「臺南市政府建造執照及雜項執照簽證項目抽查復核小組」  
112 年度第 4 次復核會議

會議記錄

開會時間：112 年 7 月 24 日(下午 2 時 00 分)

全區基地分割圖 S:1/300

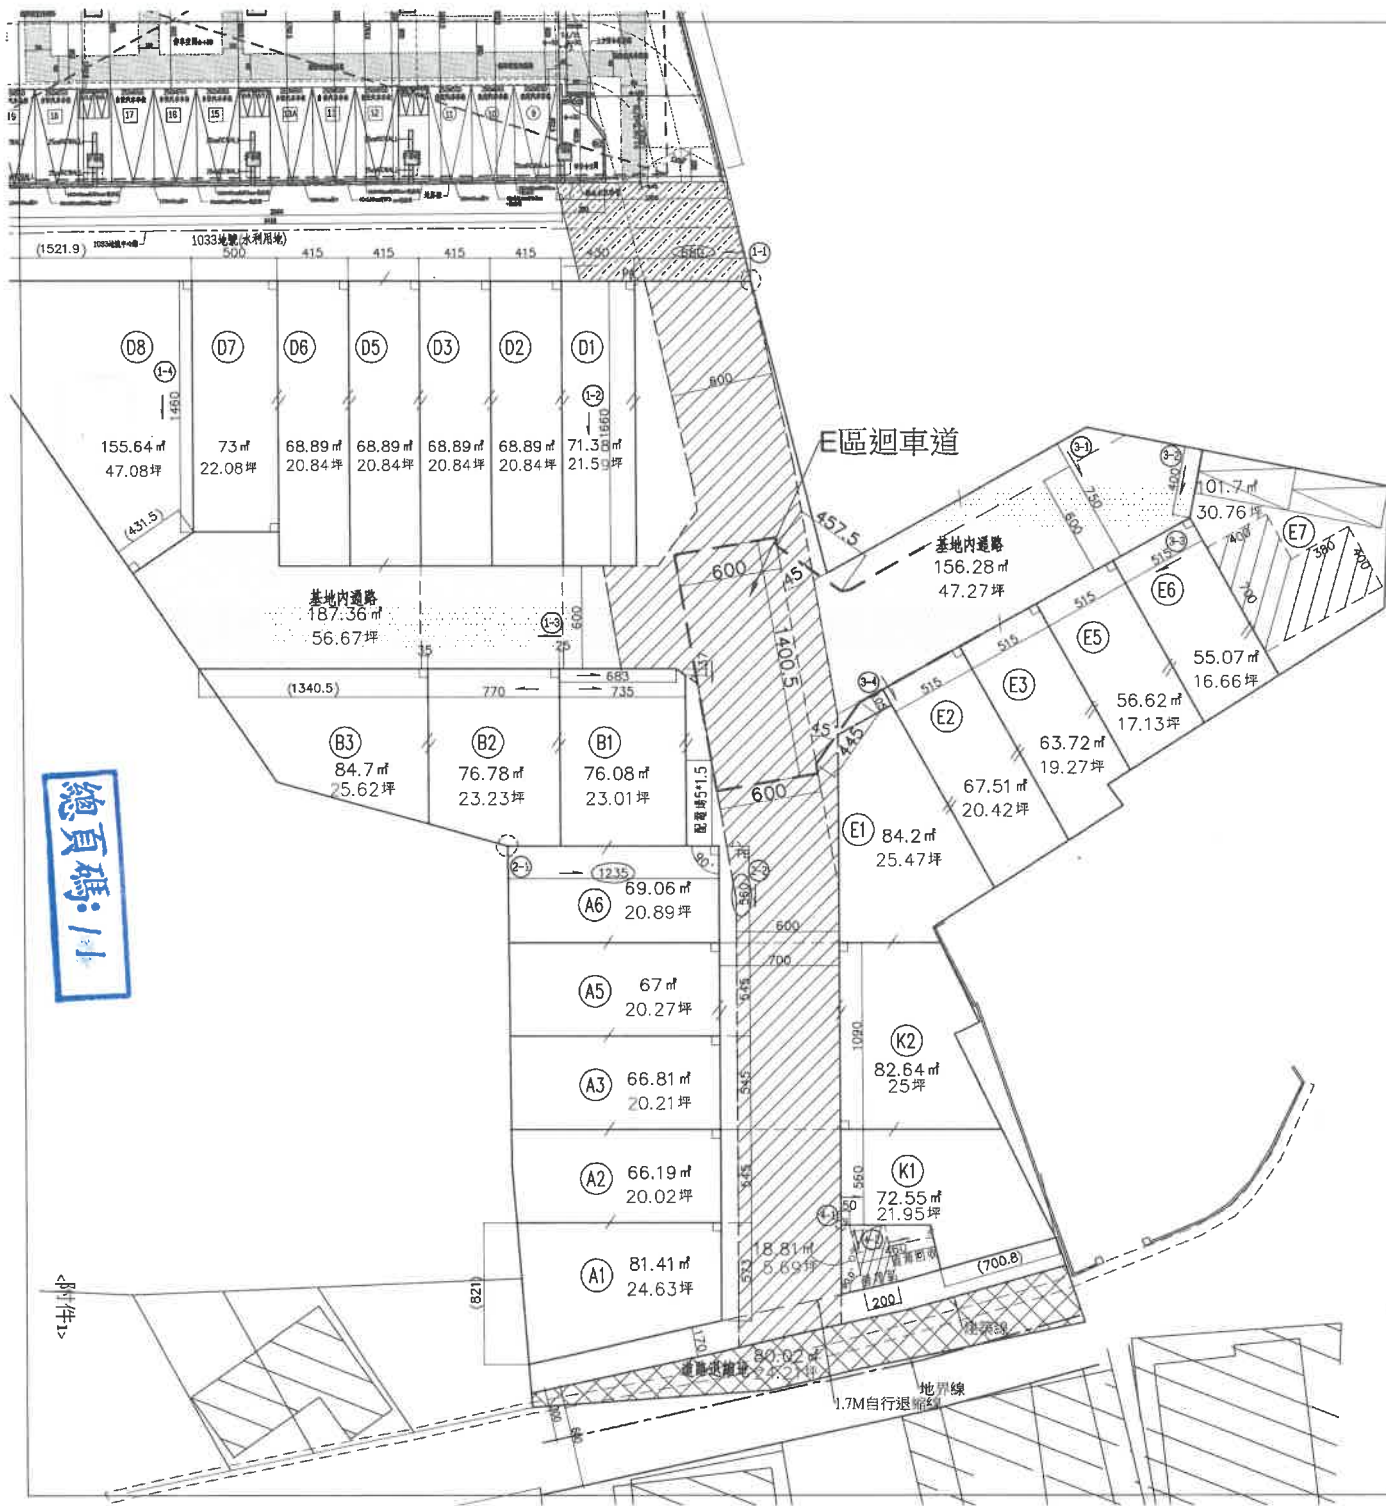
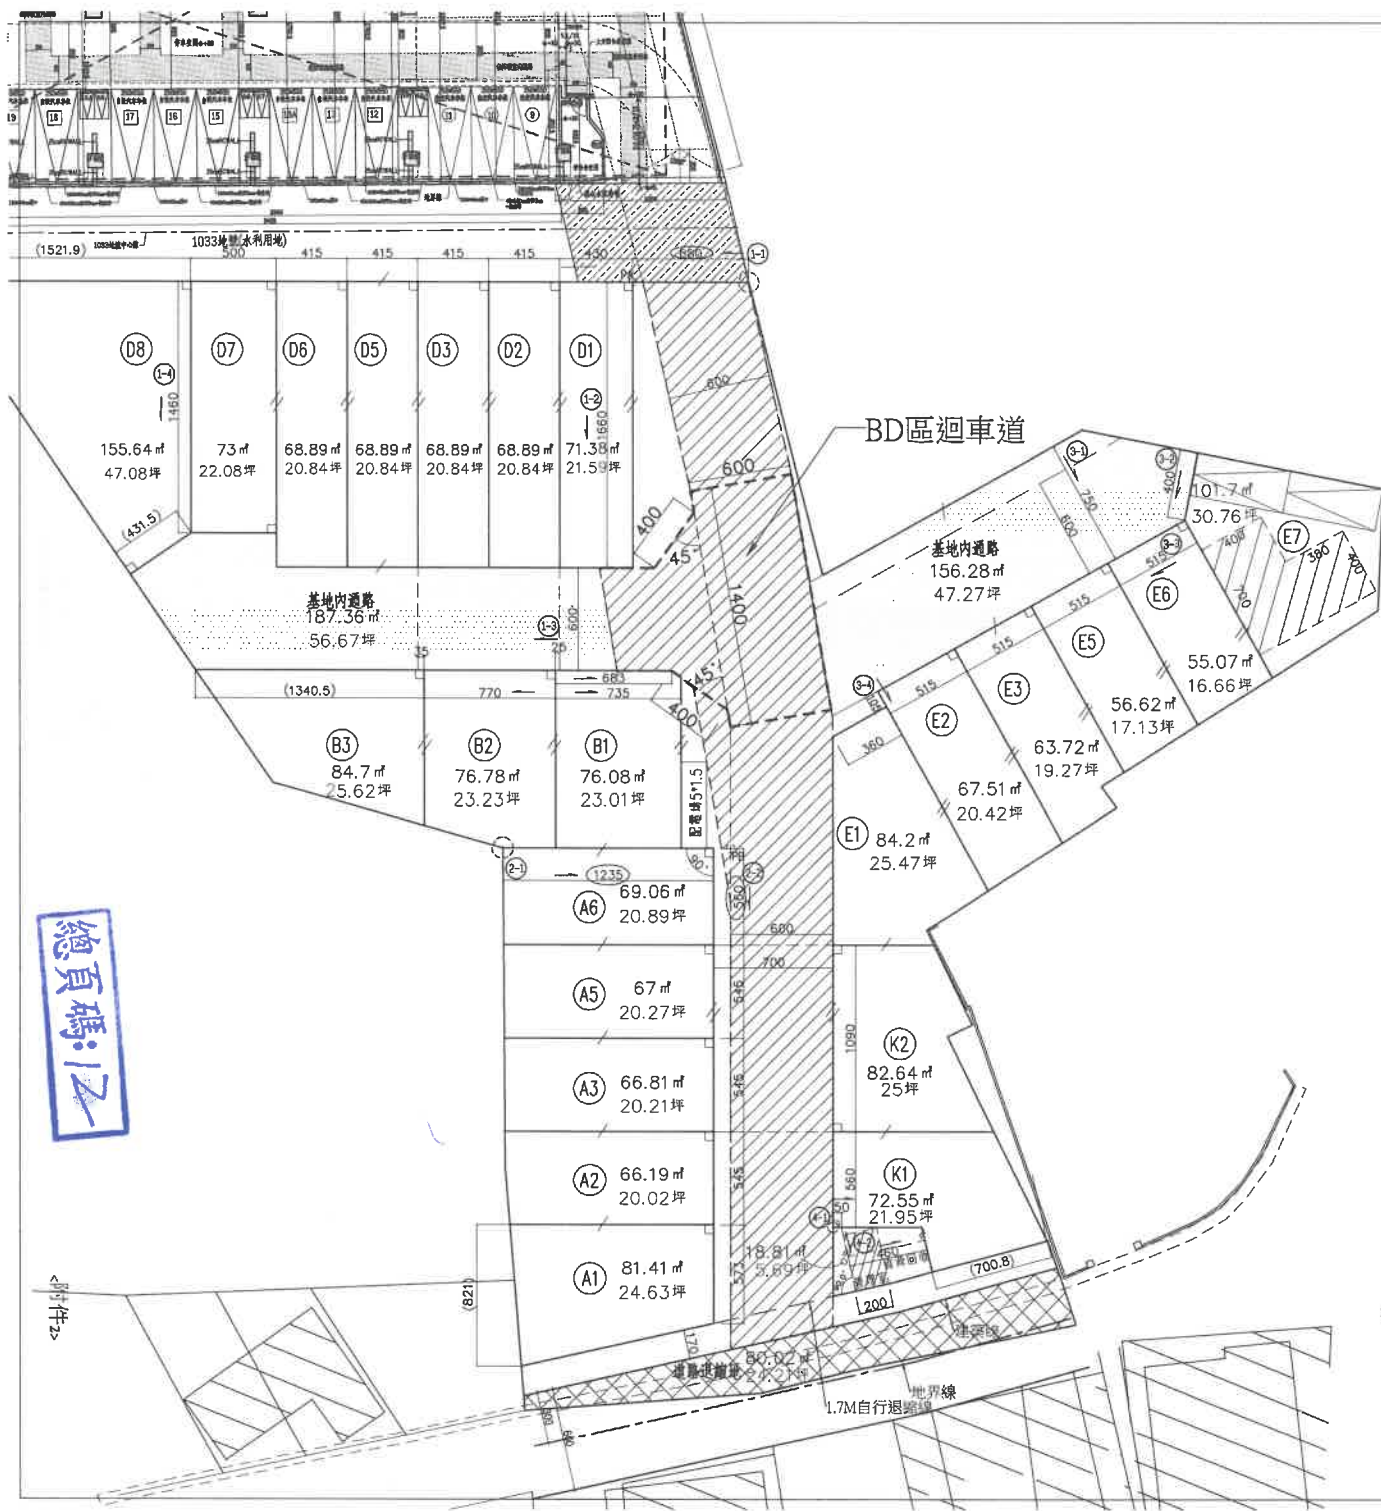
提案一：關於私設道路迴車道設置疑義，詳如說明，提請討論。  
(提案人：臺南市建築師公會)

說明：本案擬於歸仁區媽祖廟段一小段 1030、1032 等地號新建透天及公寓集合住宅(詳附圖)。私設道路於中段設置迴車道，至各使用住宅單位均未達 35 公尺，惟配合基地條件，私設道路稍有轉折，但迴車道仍維持 9m\*9m，並以 45 度以上之角度進入，是否適法？提請研議。

臺南市建築師公會意見：本案採個案決議：  
本案於私設通路中間設置迴車道，應依建築技術規則建築設計施工編第 3 條之 1 規定(含圖例)，請提案人修正圖說後納入本提案附件。

決議：請提案人將基地內通路之迴車道，依不同基地區塊分別繪製。經提案人依決議補充本案附圖，其設置迴車道方式尚符合建築技術規則建築設計施工篇第 3 條之 1 之規定。

壹層平面圖 S:A4=1/200  
 D棟公寓H=368cm/A.B棟透天H=340cm

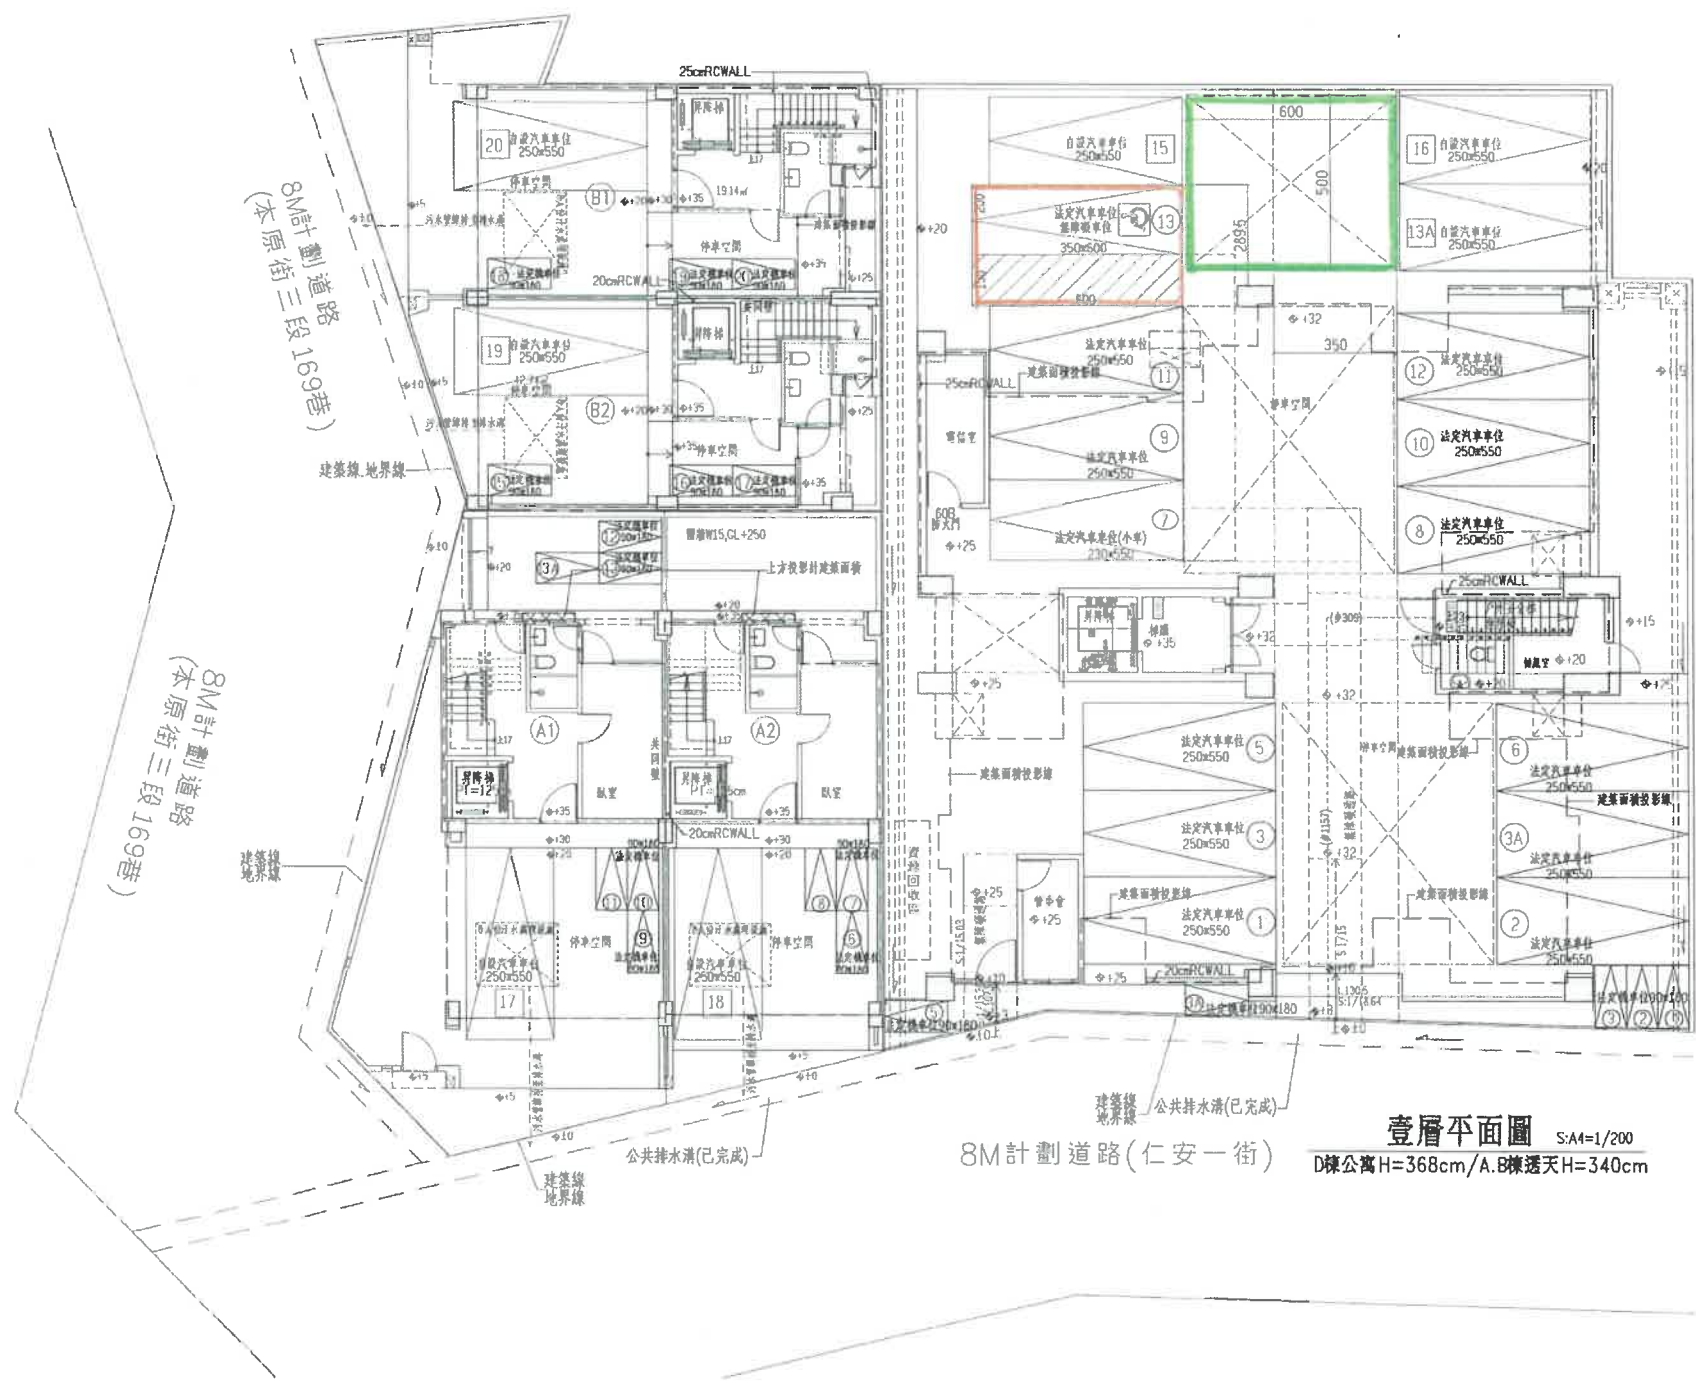
提案四、於無障礙車位前方倒車空間留設方式，詳如說明，提請討論。（提案人：臺南市建築師公會）

- 一、本案位於安南區淵東段 871 地號，擬申請 5 層公寓及透天住宅，其無障礙車位前方已依規定設置深 6 公尺、寬 5 公尺以上之空間，且無障礙車位鄰接該空間寬度達 289 公分。
- 二、本案設置方式尚符 111 年第 2 次復核會議（110.4.27）提案八決議，是否適法？提請研議。

本案無障礙停車位 (No13) 前方已依建築技術規則建築設計施工編第 60 條之圖規定，設置深 6 公尺、寬 5 公尺以上之空間，且無障礙停車位鄰接該空間寬度達 2.5 公尺以上 (涵蓋停車區範圍)，尚符合規定。

決議：本案採通決議：

- 一、停車位角度超過 60 度之無障礙停車位前方已依建築技術規則建築設計施工編第 61 條規定，留設 6 公尺、寬 5 公尺以上之空間，且無障礙停車位鄰接該空間寬度達 2.5 公尺以上 (涵蓋停車區範圍)，且其無障礙通路亦可通達無障礙停車位，尚符合規定。
- 二、個案如有執行疑義，得提復核會議討論。
